# BOMEN EFFECT ANALYSE PARKEERVOORZIENING VERDILAAN HEESCH

10 bomen, Verdilaan, Heesch

Referentienummer : 242145
Opdrachtgever : Muller Bouw
Datum rapport : 30 mei 2024

Versie : 1.2

*Afbeelding 7: Ontwerp met nieuw aan te leggen inrit (rood)*

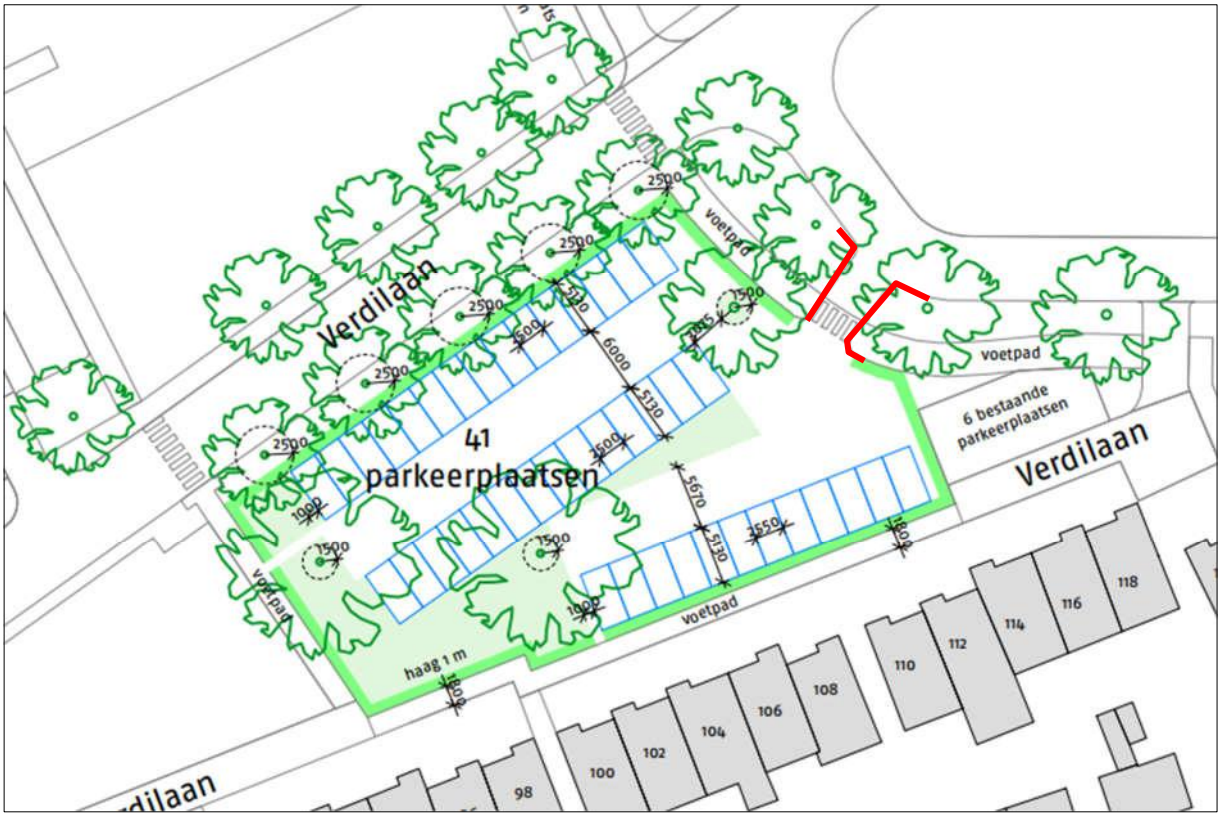
1. De aanleg van 41 parkeerplaatsen met kunststof grasplaten of een andere open verharding (ontgravingsdiepte funderingslaag ca. 25 cm).
2. De aanleg van een inrit en rijbaan (dichte verharding: ontgravingsdiepte ca. 25 cm).
3. Met betrekking tot verwijdering leiding: opslag van materiaal en materieel, bewegingen graafmachines en overig verkeer.

*Afbeelding 11: - linksboven: grens parkeervak (paars) t.o.v. boom*
*- rechtsboven: locatie bewortelingsonderzoek (op minimale graafafstand stabiliteit)*

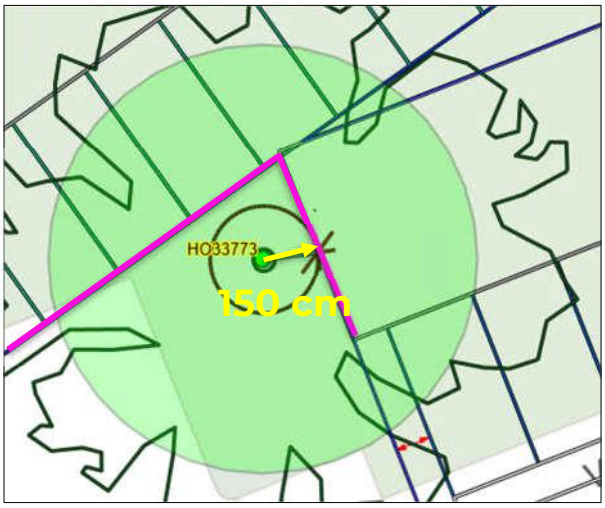
Op 160 cm (grens stabiliteitszone) uit de boom (hart stamvoet) is een proefsleuf gegraven.
De enige beworteling van betekenis die aangetroffen is, heeft een diameter van 5 cm en is aanwezig op 20 cm-mv.
Onderstaande afbeeldingen lichten het onderzoek toe.

*Afbeelding 15: Afstand ontgravingslijn (paars) tot wegrand (blauw) en tot hart bomen (geel)*

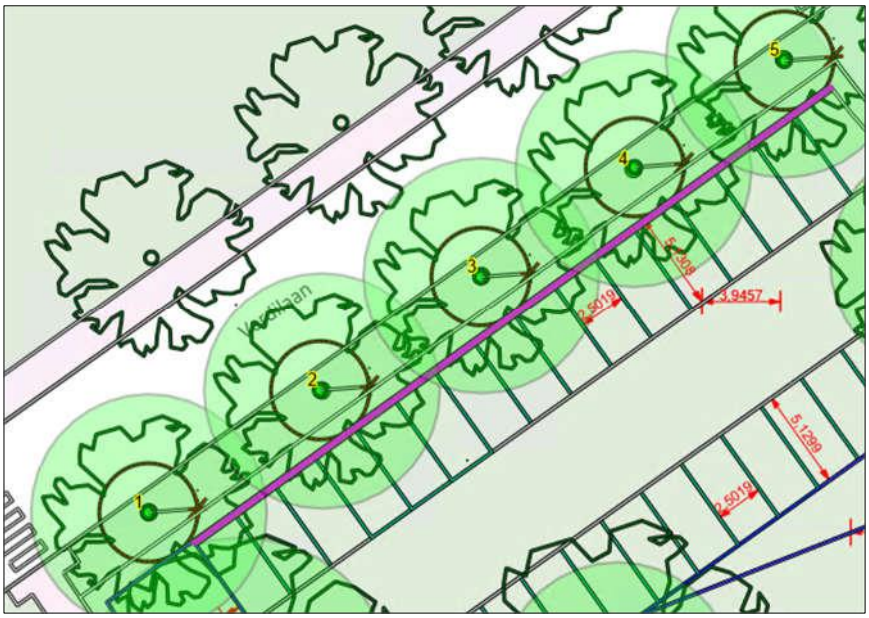
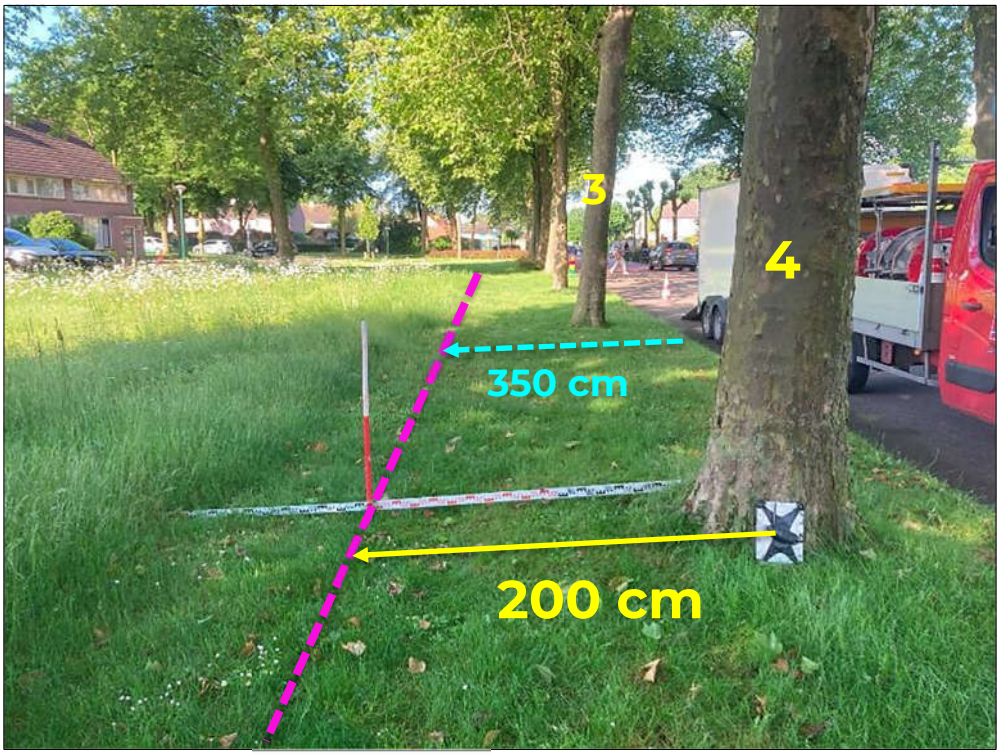
Bij de bomen 1 t/m 5 bevindt de ontgravingslijn  zich op 200 cm uit de bomen (hart stamvoet). Dit is voldoende m.b.t. de stabiliteit. Bij boom 4 (de dikste boom van de vijf) is op deze afstand een bewortelingsonderzoek uitgevoerd waarbij op 15 cm diepte een wortel is aangetroffen met een diameter van 13 cm.
Onderstaande afbeeldingen lichten het onderzoek toe.

*Afbeelding 17: Locatie nieuwe inrit (paars) naar parkeerplaatsen*

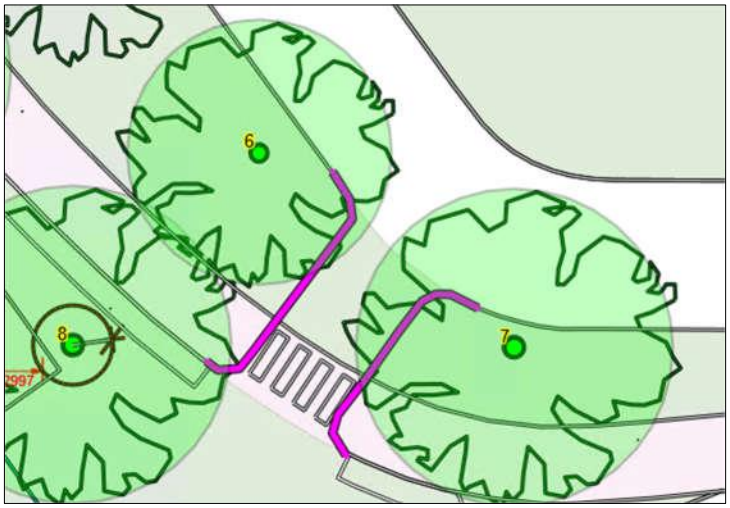
De ontgraving t.b.v. de nieuwe inrit naar de parkeerplaats vindt plaats op 4,5 meter uit de bomen 6 en 7 (hart stamvoet). Dit is aan de rand van de kroonprojectie van deze bomen en op voldoende afstand i.v.m. de verwachte wortelschade.

*Afbeelding 18: Afstand rand parkeervak tot boom (paars). Ter hoogte van de vraagtekens is de voorgenomen verharding onduidelijk*

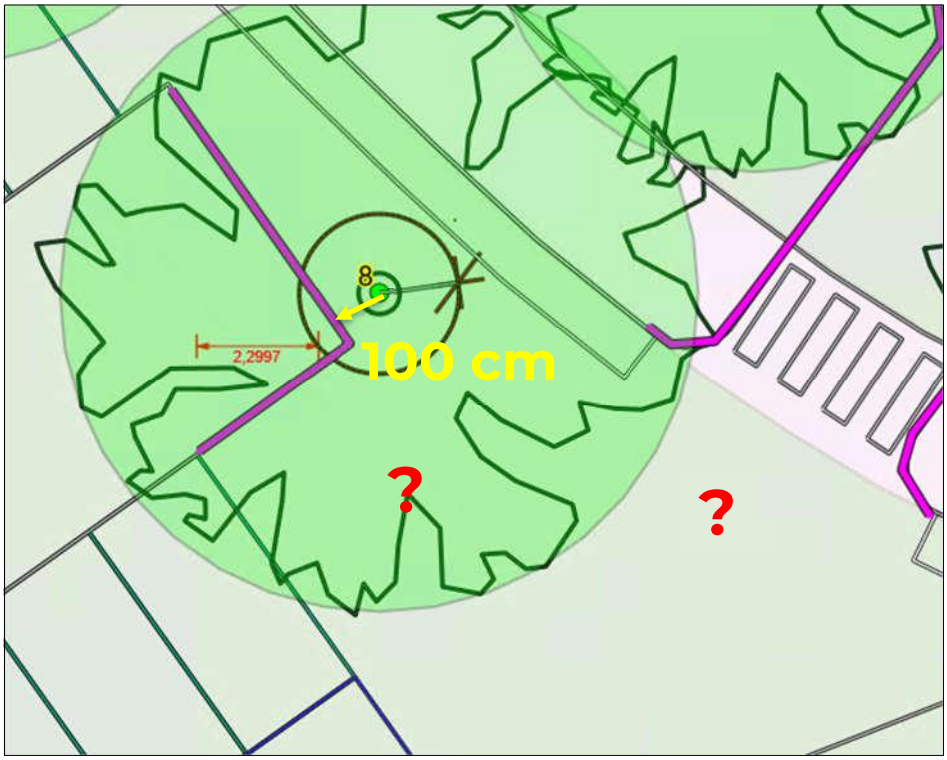
Bij deze boom (stamdiameter 39 cm) bevindt de ontgraving zich op 100 cm uit de boom (hart stamvoet). Dit is te weinig en dient minimaal 150 cm te zijn. Voor het overige is op grond van het ontwerp niet duidelijk waar de nieuwe verharding wordt aangelegd rondom deze boom.

- een minimale graafafstand van 2 meter (uit hart stamvoet) bij de twee toekomstbomen;
- een minimale graafafstand van 1,5 meter (uit hart stamvoet) bij boom 8;
- binnen de kwetsbare boomzone (kroonprojectie + 1,5 m) een maximale ontgravingsdiepte van 15 cm-mv.

*Afbeelding 19: - blauw: voorgenomen ontgraving parkeervoorziening*
*- rood: kritieke ontgravingszones waar beworteling aanwezig is*

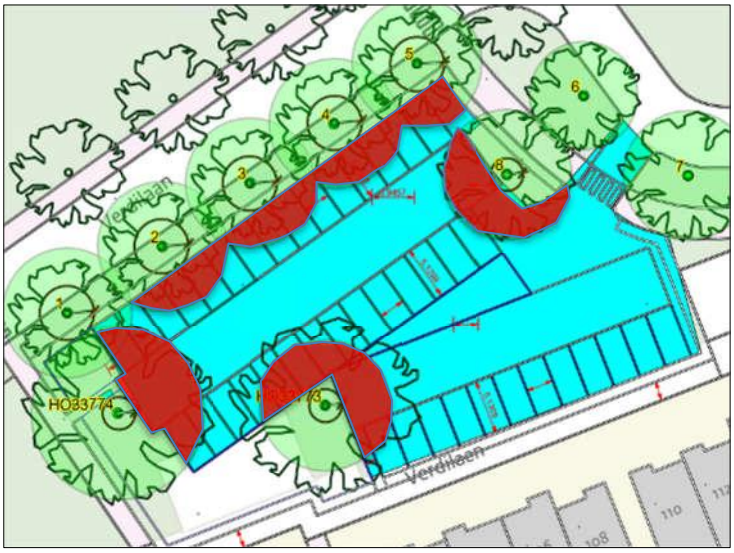
- Bij de voorgenomen ontgraving is bij drie bomen de kans op (onaanvaardbare) wortelschade groot:
    - Bij de twee toekomstbomen (H033773/-4) bevindt de (voorgenomen) ontgraving zich 10-20 cm binnen de stabiliteitszone. Bovendien kanl meer dan 30% van de opnamebeworteling verwijderd worden

- Bij boom 8 bevindt de (voorgenomen) ontgraving zich op 50 cm binnen de stabiliteitszone. Bovendien kan meer dan 50% van de opnamewortels verwijderd worden.

- Bij de bomen 2 t/m 5 wordt buiten de stabiliteitszone gegraven maar wel binnen een belangrijk deel van de bewortelde zone. De bomen bevinden zich nl. vlak langs de asfalt rijbaan waaronder nauwelijks wortels verwacht worden. Bij de voorgenomen ontgraving (25 cm-mv) kan ca. 50% van de opnamewortels verwijderd worden.

Aan de in paragraaf 4.2 geformuleerde eis t.a.v. de ontgravingsdiepte kan worden voldaan door gebruik te maken van een speciale fundering met boomkratten (Permavoid of vergelijkbaar).
Dit heeft de volgende voordelen:

*Afbeelding 20: Locatie (globaal) bouwhekken (paars)*

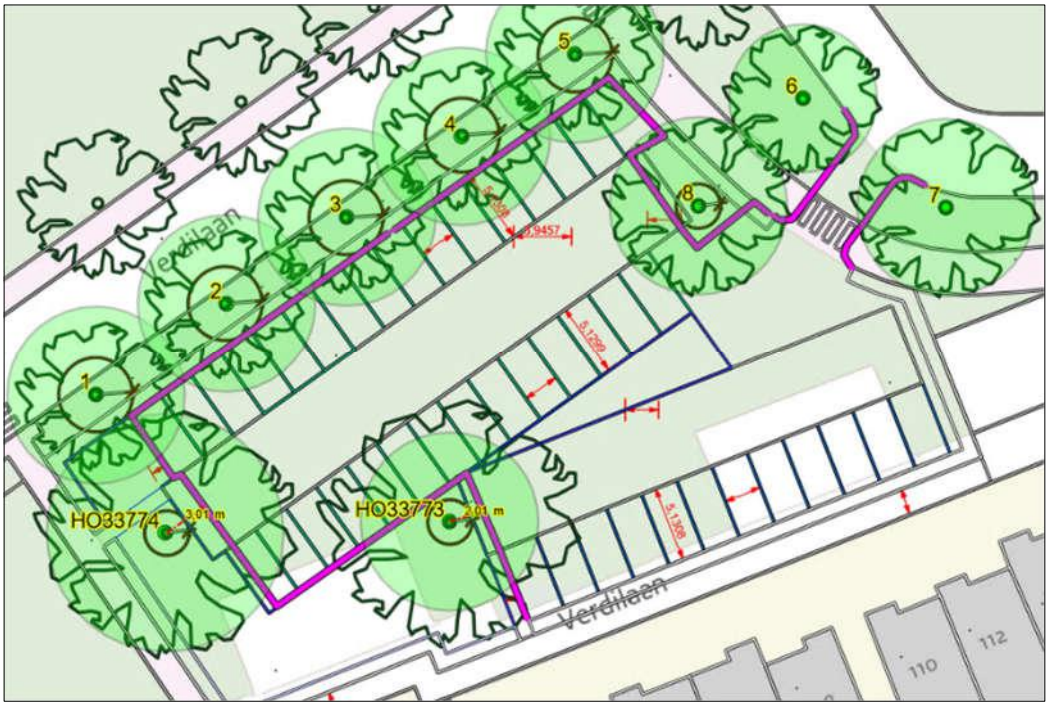
- Het ontwerp aan te passen zodat aan de eisen (minimale graafafstanden en -diepte) kan worden voldaan.
- De toepasbaarheid van de boomkratten (tenminste binnen de kwetsbare boomzone van de zeven genoemde bomen) te onderzoeken.
- Bij boom 8 te laaghangende takken te verwijderen tot een doorrijhoogte van minimaal 420 cm.
- De bomen en hun groeiplaats te beschermen door, voorafgaand aan alle werkzaamheden, het aanbrengen van aaneengeklonken, niet verplaatsbare bouwhekken (afb. 20).
- Bij alle bomen de werkzaamheden rondom bomen zorgvuldig uit te voeren overeenkomstig de algemene richtlijnen zoals deze zijn opgenomen in bijlage 2.
